# **DOSSIER D'AUTORISATION ENVIRONNEMENTALE**

## **EXTENSION DE LA RETENUE D'ALTITUDE « ECHAUDS II »**

Commune : LES BELLEVILLE Station : LES MENUIRES

## **DEMANDE DE COMPLEMENTS N° 1 DE LA DDT DU 21/09/2021**

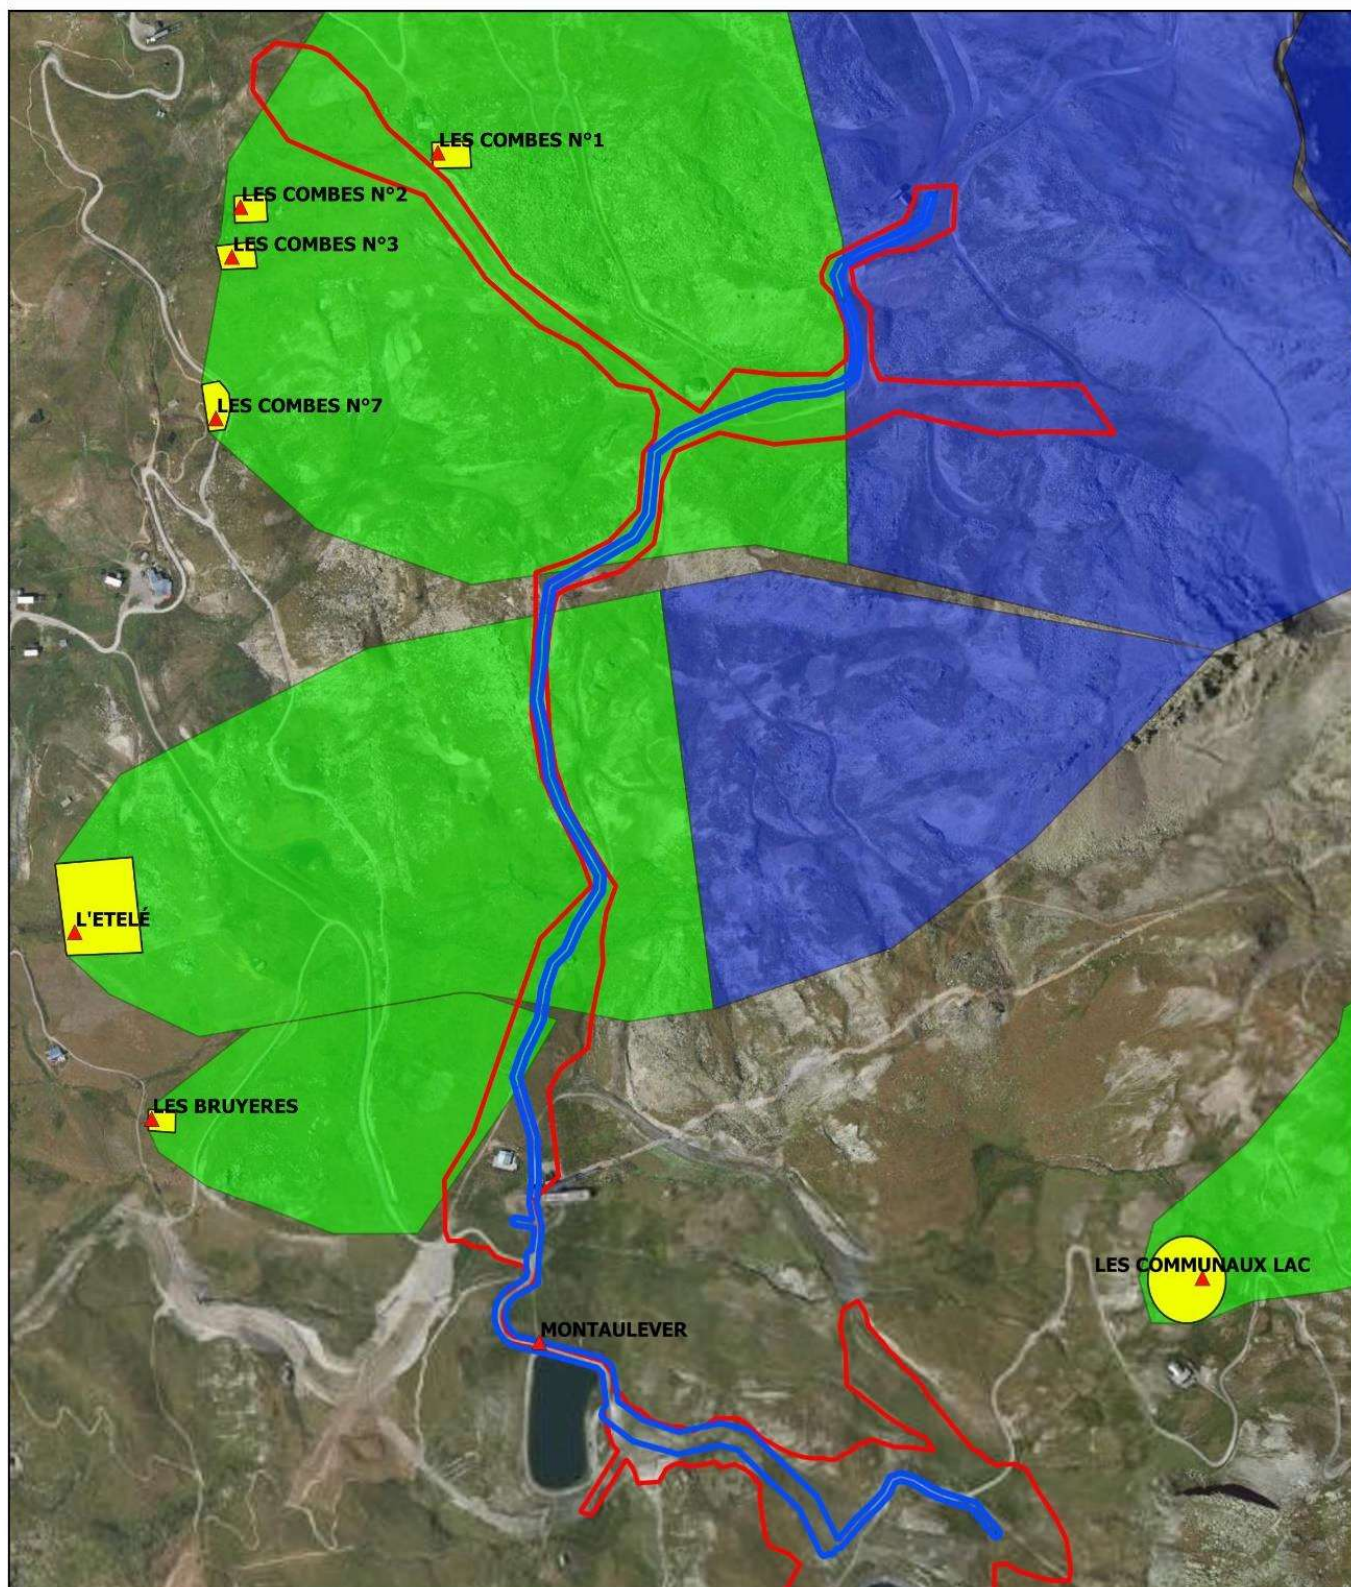
*Modification de la cartographie des périmètres de protection des captages d'eau potable des Combes n°1, 2, 3, 7, des Bruyères et de l'Etelé (AP du 25/10/2017).*

La modification des périmètres de protection de captage n'engendre pas de réelle différence au niveau des incidences du réseau neige :

Comme stipulé dans le rapport, le réseau neige qui traversa ces zones représente une excavation du sol et du sous-sol de 1,80 m maximum. Par conséquent, le passage du réseau neige sur ces zones est autorisé.

Les opérations prévues (tranchée du réseau neige sur 1,80 m de profondeur et pose de conduites) ne sont pas de nature à polluer les eaux du secteur, ni à modifier les écoulements d'eau des captages sous-jacents.

De plus, ces captages sont des captages d'eau souterraine. Par conséquent, le projet de réseau neige et les travaux associés ne sont pas de nature à remettre en question la pérennité des écoulements d'eau sur le bassin versant ou des prélèvements qui sont réalisés jusqu'à maintenant : la tranchée temporaire d'1m80 maximum qui sera comblée et la pose des quelques conduites en profondeur ne modifieront pas les écoulements d'eau éventuellement observés sur ces secteurs.

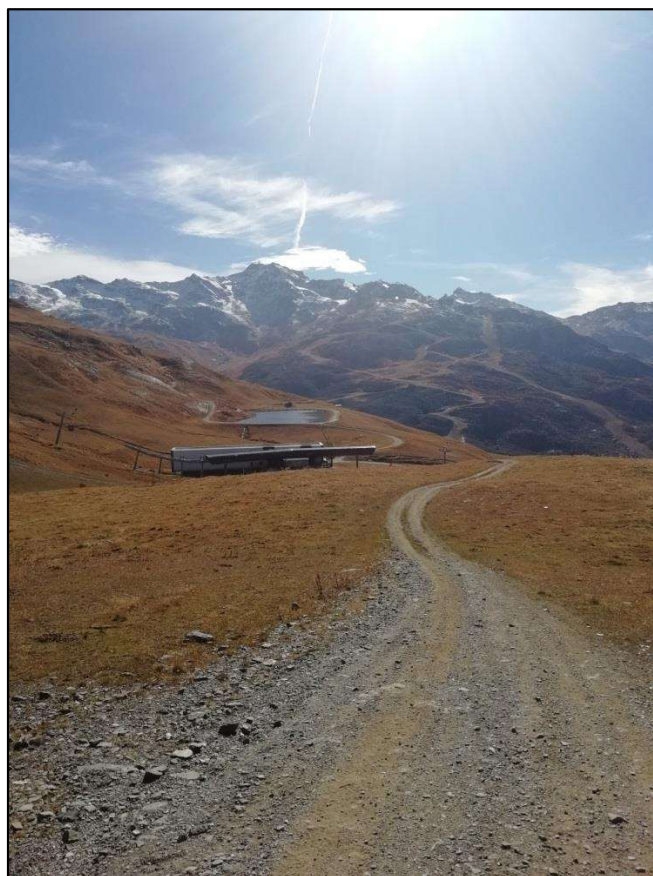
Suite au passage réalisé par l'OFB, certains écoulements d'eau ont finalement été expertisés comme cours d'eau. Par conséquent, les travaux de modifications de pistes ont été modifiés de manière à ne pas impacter les cours d'eau expertisés :

Ainsi le reprofilage de la piste Mont de la Chambre a été adapté afin de ne pas empiéter sur le cours d'eau. Une marge de 10 m autour du cours d'eau a été conservée. Les matériaux excédentaires ne pouvant plus être accueillis sur cette zone ont été régalez sur le rétablissement de la piste Plan du Bouquet, sans changement de l'emprise de travaux pour celle-ci (uniquement modification altimétrique).

Voir Annexe 6 Plan de travaux de pistes à jour

Chemin 4x4 piste Pâturages Haut, vue en direction de la gare intermédiaire de la TC des Bruyères, absence de cours d'eau

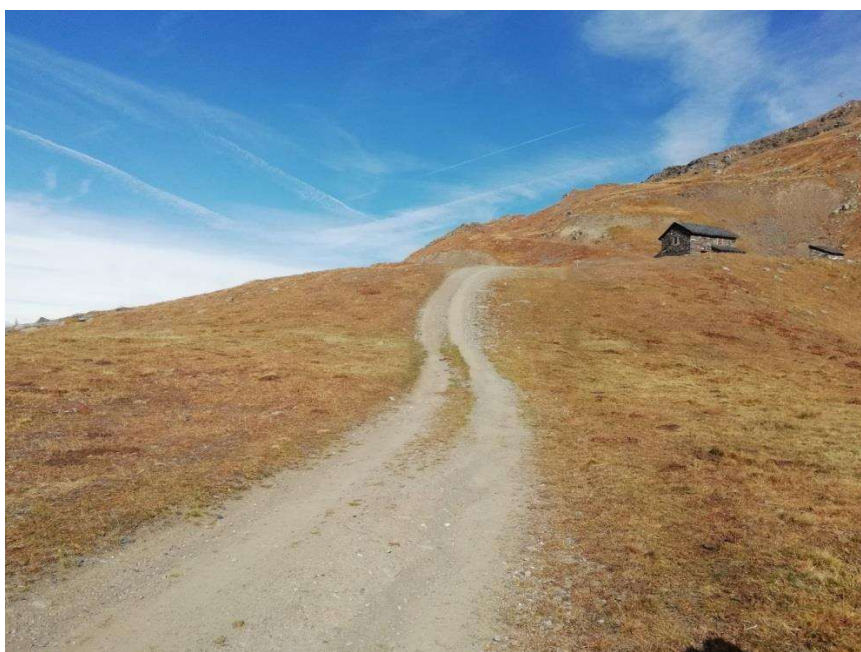
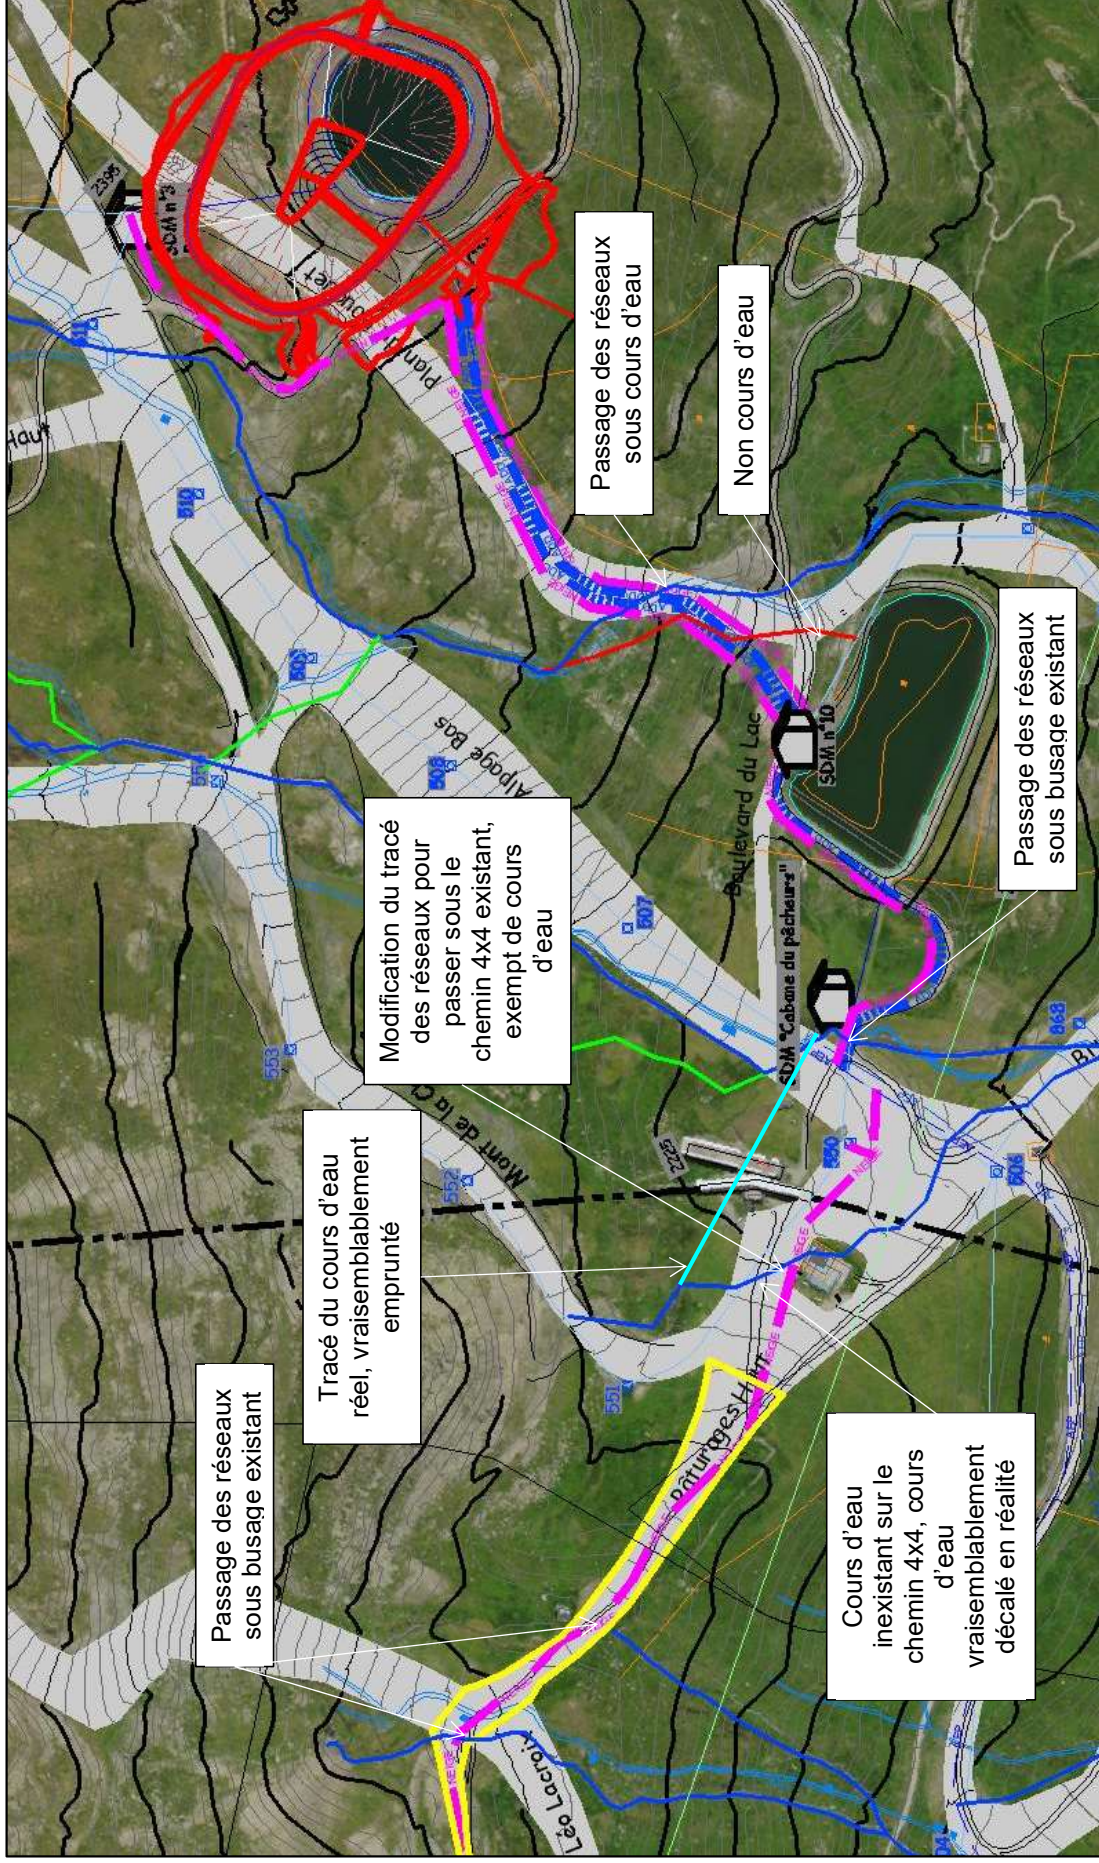
Concernant le franchissement des cours d'eau par les réseaux, à l'exception du passage des réseaux sur la piste Plan du Bouquet, les autres franchissements se font au niveau de buses existantes (voir plan ci-après).

Par ailleurs, à cet endroit le tracé du réseau passera sous le chemin 4x4 existant, le plan du tracé des réseaux est ainsi modifié pour en tenir compte (voir annexe 7).

Pour les passages busés où la couverture de sol est insuffisante pour le maintien hors gel du réseau, même avec pose d'un isolant, autour de celui-ci, les réseaux seront alors passés sous la buse sans modification de celle-ci et sans impact sur le cours d'eau.
